No.	高浜 1－熱時効－ 1 0 rev1	事象：2相ステンレス鋼の熱時効
質 問	<p>(別冊-5配管-41次冷却材管-18頁)</p> <p>母管及び管台の熱時効に係る現状保全及び総合評価について、健全性評価において選定した評価部位との関係から、定期的実施している溶接部の超音波探傷検査における検査部位の選定（サンプリング）の妥当性を提示すること。</p>	
回 答	<p>母管及び管台の溶接部の供用期間中検査（超音波探傷検査）の検査部位の選定は維持規格に基づき実施しております。</p> <p>維持規格においては、経年劣化を確認するため定点サンプリング方式を採用しております。当該部においては、経年劣化事象を考慮して相対的に経年変化に厳しい条件にあると考えられる部位を優先して選定することが望ましいとの考えに則って、以下の溶接継手を優先して選定することとしております。</p> <ul style="list-style-type: none"> ①容器と各管との溶接継手 ②構造不連続部の継手 <p>また、部位として選定した構造不連続部の継手が特定の系統および口径の継手に偏らないようにするため、その継手数を比例配分により求めるよう定めております。（維持規格参照）</p> <p>具体的な選定箇所および検査部位を添付 1 に示します。</p> <p>なお、母管及び管台の健全性評価において選定した箇所（加圧器サージ管台、6 B 安全注入系ライン用管台。添付 1 内に図示）については、添付 1 に示す上記①②に該当する選定箇所に含まれており、現状保全にて健全性を確認しております。</p>

No.	高浜1－その他の経年劣化事象－1	事象：摩耗－1
質 問	<p>(別冊-7炉内構造物-26頁) 制御棒クラスタ案内管(案内板)の摩耗について、健全性評価の具体的な内容及びその根拠を提示すること。</p>	
回 答	<p>制御棒クラスタ案内管(案内板)の摩耗については、日本機械学会 維持規格(JSME S NA1-2008)および原子力安全推進協会 PWR炉内構造物点検評価ガイドライン[制御棒クラスタ案内管](第3版)(グループ4)に基づき将来の摩耗予測を実施し、制御棒クラスタ案内管(案内板)から制御棒が抜け出す可能性が出てくると考えられる摩耗長さ74%に至るのは62.7万運転時間であると評価しています。(図1、図2参照)</p> <p>一方で、高浜1号炉の2015年4月時点の運転実績は約23万時間であることから、制御棒クラスタ案内管(案内板)の摩耗が制御棒の案内機能に直ちに影響を及ぼす可能性はないと考えています。</p> <p>また、定期的に制御棒の落下試験を実施し、挿入時間に問題がないことにより健全性を確認しています。</p> <p>したがって、今後も現状保全を継続すること

図1 高浜1号炉 中性子照射による靱性低下に対する炉心そのの想定き裂

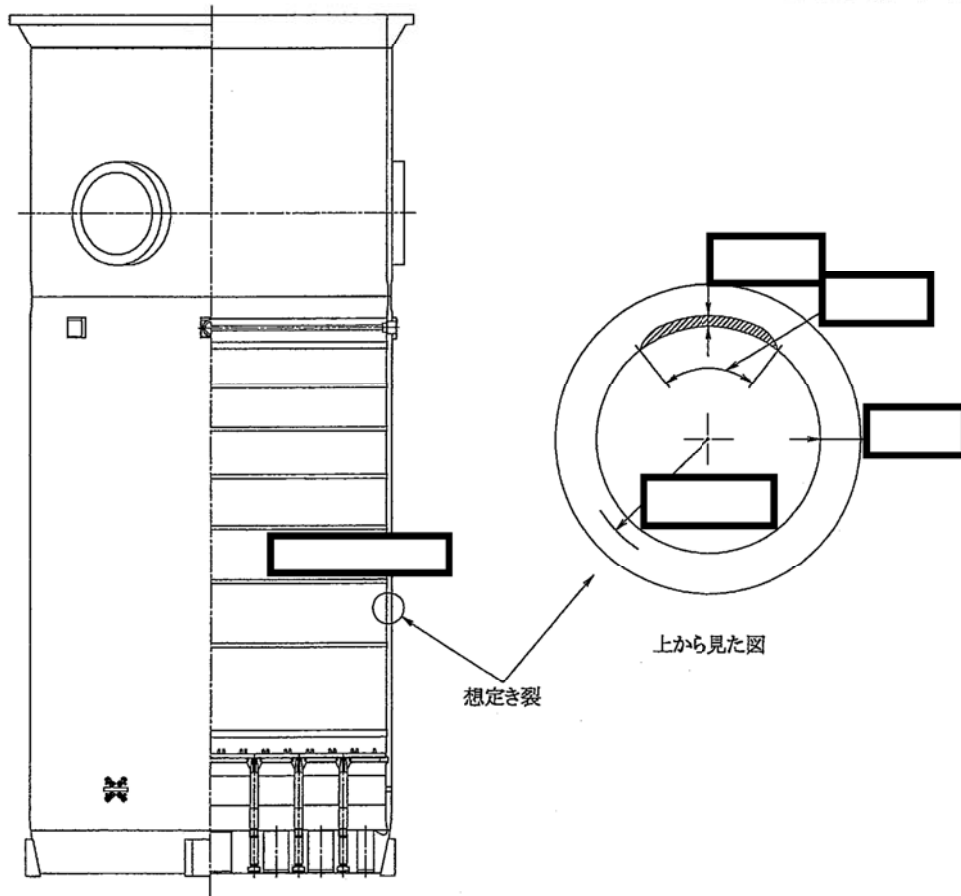
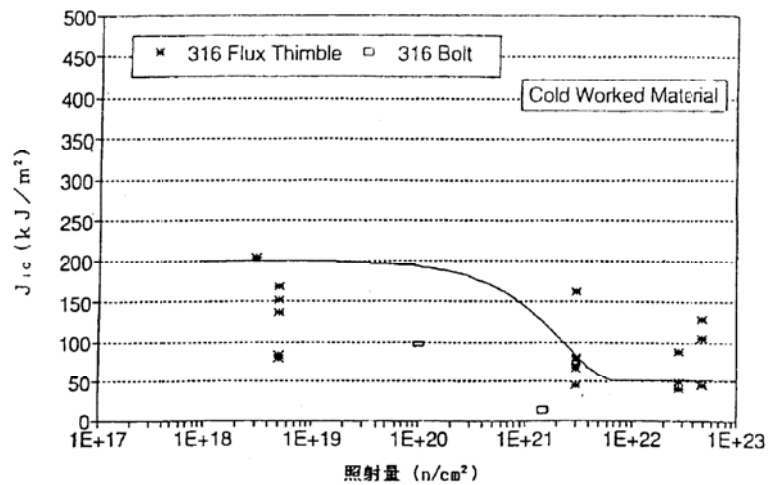
No.	高浜1-その他の経年劣化事象-20 r e v 1	事象：中性子照射による靱性低下 - 1
質 問	<p>(別冊-7炉内構造物-27頁)</p> <p>炉心そうの目視確認について、頻度、範囲等の詳細を提示すること。また、「万一有意な欠陥が存在すると仮定した場合でも不安定破壊しないことを確認している」ことの詳細を提示すること。</p>	
回 答	<p>炉心そうに対して実施している水中テレビカメラによる目視確認については、日本機械学会 維持規格に規定されているVT-3として定期的[] [] に実施しています。VT-3では、炉心そうに有意な異常(過度の変形、部品の破損等)がないことを確認しています。炉心そうの可視範囲について添付資料に示します。</p> <p>「万一有意な欠陥が存在すると仮定した場合でも不安定破壊しないことを確認している」ことの詳細について、以下に示します。</p> <p>想定欠陥は、日本機械学会 設計・建設規格(JSME S NC1-2005/2007)を準用し、深さを板厚の1/4、長さは板厚の1.5倍の表面欠陥を周方向に仮定した(図1)。</p> <p>平板中の半楕円表面き裂の応力拡大係数Kを求めるRaju-Newmanの式(Raju, I. S. and Newman, J. C., Jr., NASA Technical Paper 1578, 1979.)を用いて想定欠陥の応力拡大係数Kを算出した結果、[] MPa√mとなった。</p> <p>一方、図2中のJ_{IC}最下限値14 kJ/m²から、換算式により破壊靱性値K_{IC}を求めると51 MPa√mとなる。</p> <p>以上より、想定欠陥の応力拡大係数は、破壊靱性値を下回っており、不安定破壊は生じないことを確認した。</p> $K_{IC} = \sqrt{\frac{E}{(1-\nu^2)}} \times J_{IC}$ <p>E：縦弾性係数 (173000 N/mm² at 350°C) ν：ポアソン比 (0.3) J_{IC}：破壊靱性値の下限 (14 kJ/m² at 350°C)</p>

評価条件の応力状態における炉心そうに対し、き裂深さをパラメータとして応力拡大係数Kを算出した結果、応力拡大係数Kは最大値約 MPa \sqrt{m} となり、破壊靱性値 K_{Ic} : 51 MPa \sqrt{m} に対して十分小さい値であった。以上の結果から、仮に炉心そう溶接部にき裂が生じても不安定破壊は起こらないと考えられる。

高浜1号機 原子炉建屋の解析モデル図 トップドーム有 (水平方向)

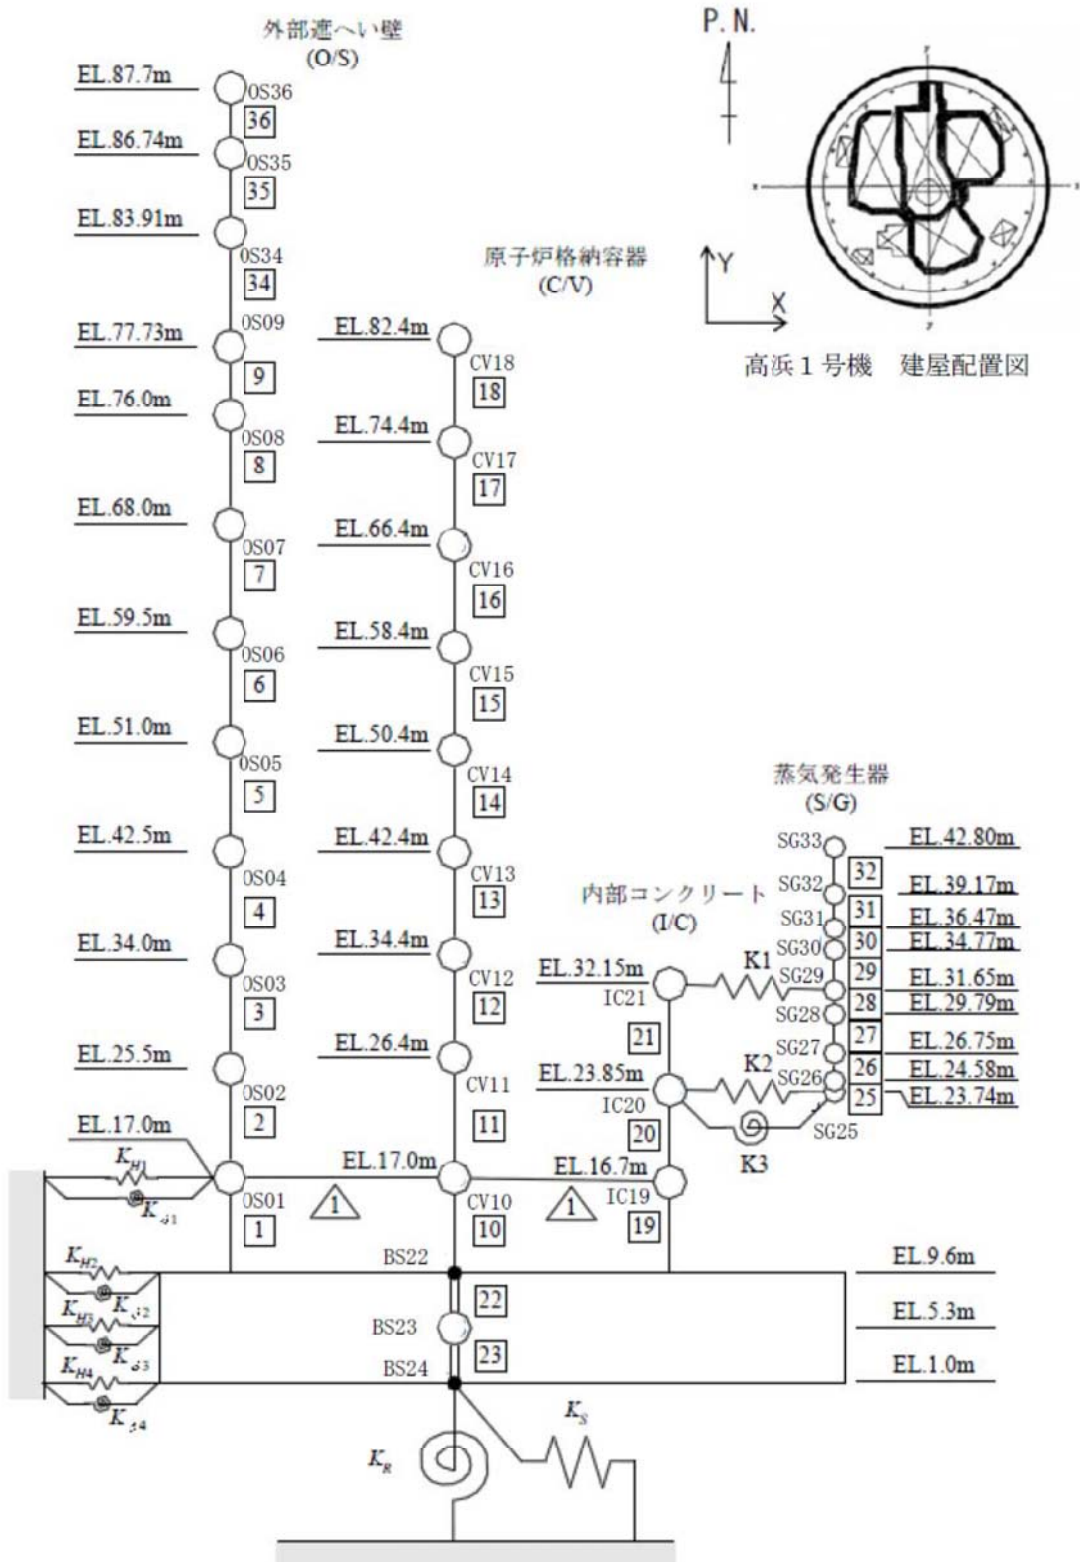
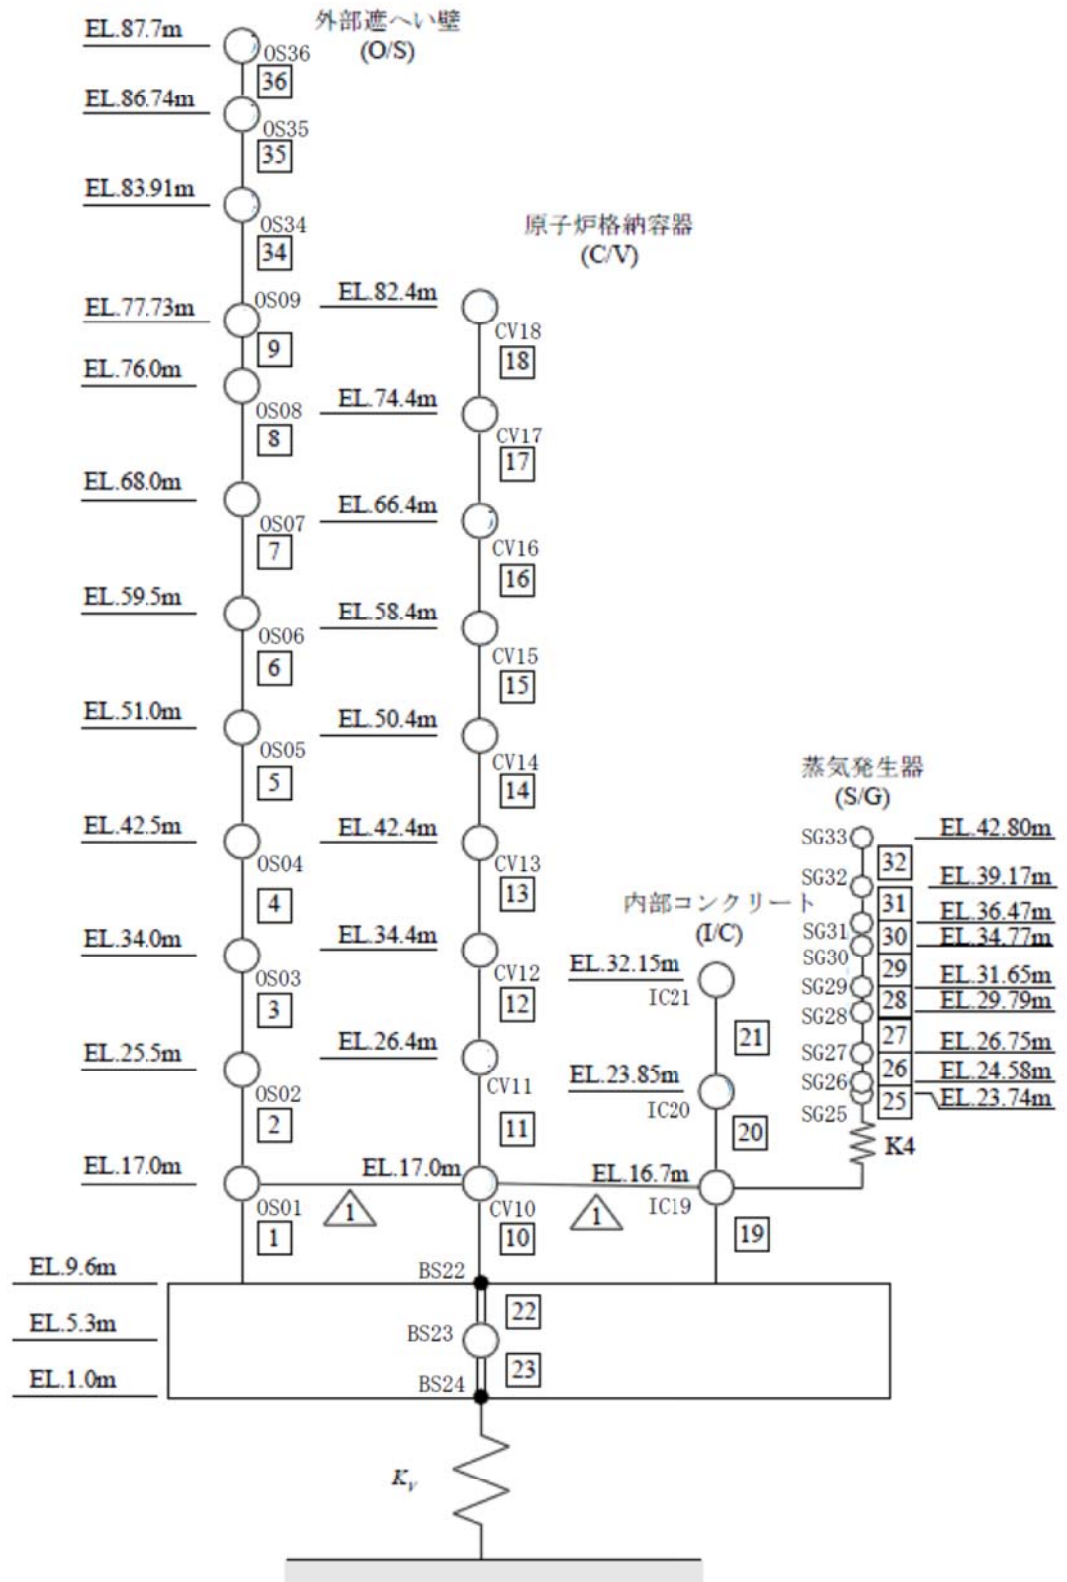
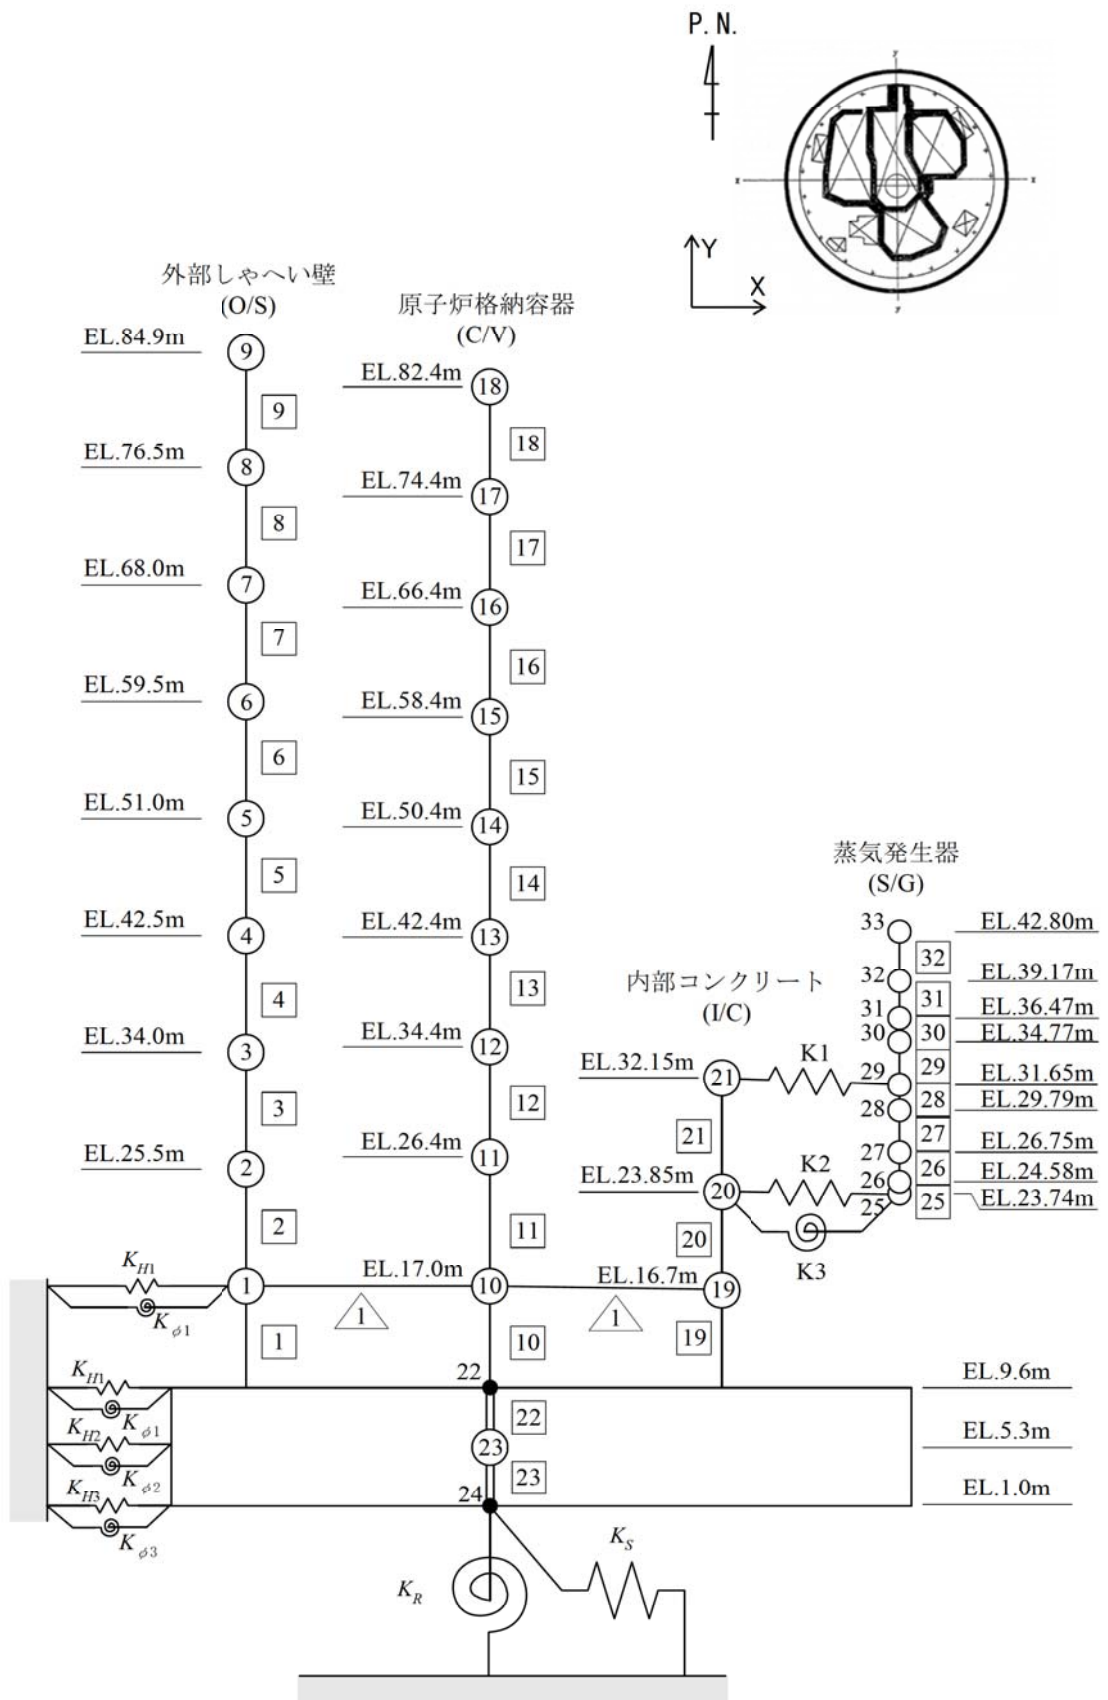
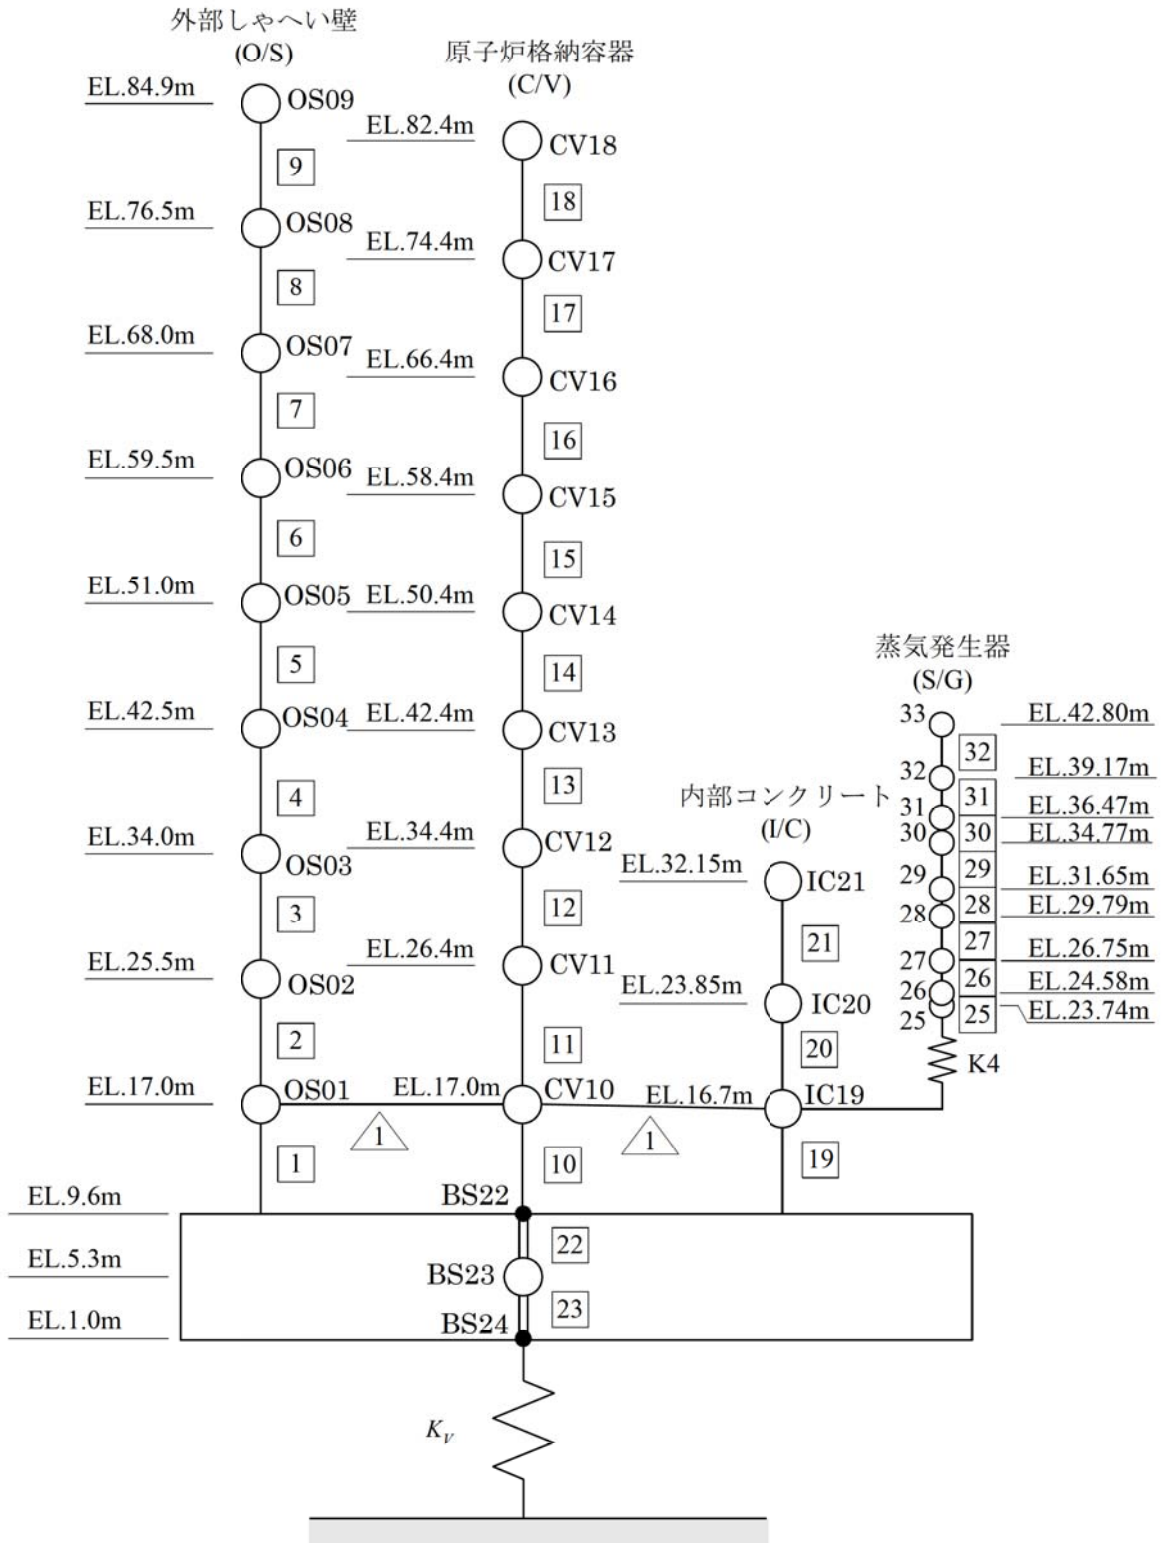
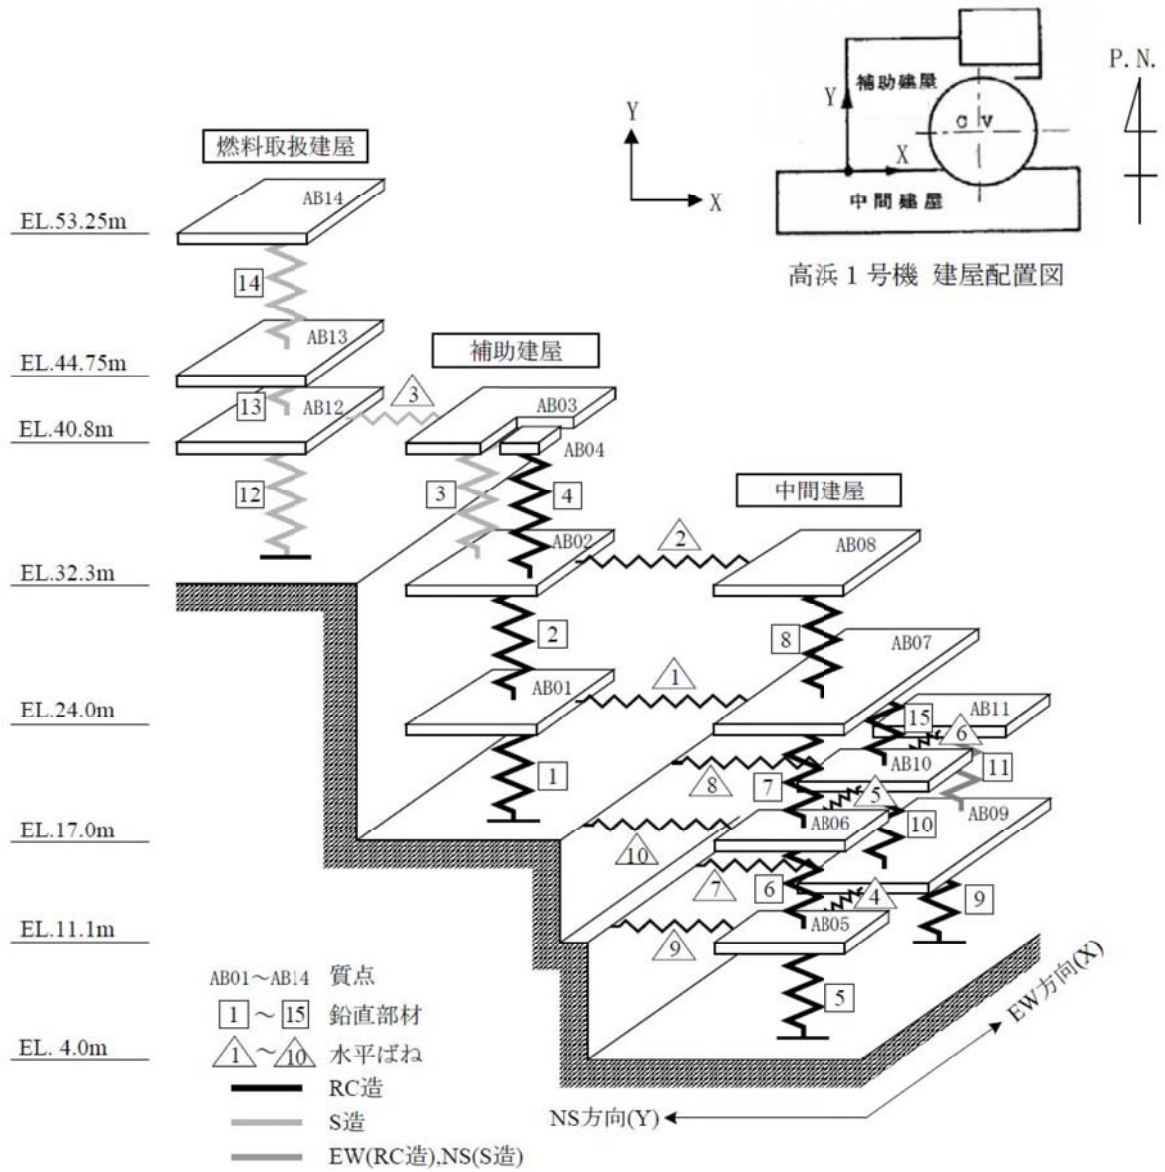
No.	高浜 1 - 耐震 - 5	分類：共通
質 問	耐震 S クラスの機器を支持する主要部位（建屋、内部コンクリート等）について、基準地震動 S2、Ss（550Gal）、新 Ss による地震応答の比較（最大応答加速度、加速度応答スペクトル）を提示すること。	
回 答	<p>内部コンクリート（T/C）、外部遮蔽建屋（O/S）、原子炉建屋基礎、地盤及び原子炉補助建屋（A/B）について、基準地震動 S2、Ss（550Gal）（以下、Ss550）、新 Ss（以下、Ss700）による最大床応答加速度の比較を添付－1 に示します。</p> <p>また、耐震 S クラス機器を支持する主要部位（IC19、IC20、OS01、OS02、AB10、AB07）における床応答スペクトルの比較を添付－2 に示します。</p> <p>なお、比較表／図における各地震波の名称は下記の通りです。</p> <ul style="list-style-type: none"> ・ S2 : 基準地震動 S2 ・ Ss550 : 基準地震動 Ss（水平最大加速度 550Gal） ・ Ss-1 : 基準地震動 Ss（水平最大加速度 700Gal） ・ Ss-2 : F0-A～F0-B～熊川断層 ・ Ss-3 : F0-A～F0-B～熊川断層 ・ Ss-4 : F0-A～F0-B～熊川断層 ・ Ss-5 : 上林川断層 ・ Ss-6(EW) : 鳥取県西部地震（賀祥ダム観測波（EW 方向）） ・ Ss-6(NS) : 鳥取県西部地震（賀祥ダム観測波（NS 方向）） ・ Ss-7 : 北海道留萌支庁南部地震 <p><添付－1></p> <p>S2、Ss550 および Ss-1～7 の原子炉建屋の解析モデル図および最大応答加速度を示します。S2 と Ss550 については、トップドーム無のモデル、Ss-1～7 については、トップドーム有のモデルによる値を示します。また、S2 の鉛直方向は 0.288（G）で一定のため、比較表には記載しておりません。</p> <p>【I/C（内部コンクリート）】</p> <ul style="list-style-type: none"> ○水平方向：上 2 階層で S2、下 1 階層で Ss700 が上回っている。 ○鉛直方向：全ての階層で Ss700 が上回っている。 <p>【O/S（外部遮蔽建屋）】</p> <ul style="list-style-type: none"> ○水平方向：一部の階層で Ss-6(NS) や Ss-7 が上回る他は、Ss-1 が上回っている。 ○鉛直方向：上 3 階層で Ss-1、中～下階層で Ss-6 が上回っている。 <p>【A/B（原子炉補助建屋）】</p> <ul style="list-style-type: none"> ○水平方向：一部の階層で Ss550 や Ss-6(EW) が上回る他は、Ss-1 が上回っている。 ○鉛直方向：一部の階層で Ss-1 が上回る他は、Ss-6 が上回っている。 <p><添付－2></p> <p>耐震 S クラス機器を支持する主要部位（IC19（EL+32.15m）、IC20（EL+23.85m）、OS01（EL+17.0m）、OS02（EL+25.5m）、AB10（EL+17.0m）、AB07（EL+24.0m））における各地震波の床応答スペクトル（方向：水平・鉛直、減衰定数：1.0%）を比較しています。</p> <p>全周期帯におけるピーク加速度を比較すると、I/C、O/S においては、水平方向は概ね S2、Ss-1、Ss-6(EW) の順、鉛直方向は概ね Ss-2、Ss-6、Ss-3 の順で卓越していることがわかります（ただし OS02 は Ss-6、Ss-1、Ss550）。A/B においては、水平方向は概ね、Ss-1、Ss-6(EW)、Ss550 の順、鉛直方向は概ね Ss-6、Ss-1、Ss-2 の順で卓越していることがわかります。</p>

基準地震動 S2、Ss (550Gal)、新 Ss による最大床応答加速度をグラフ化して比較しました。
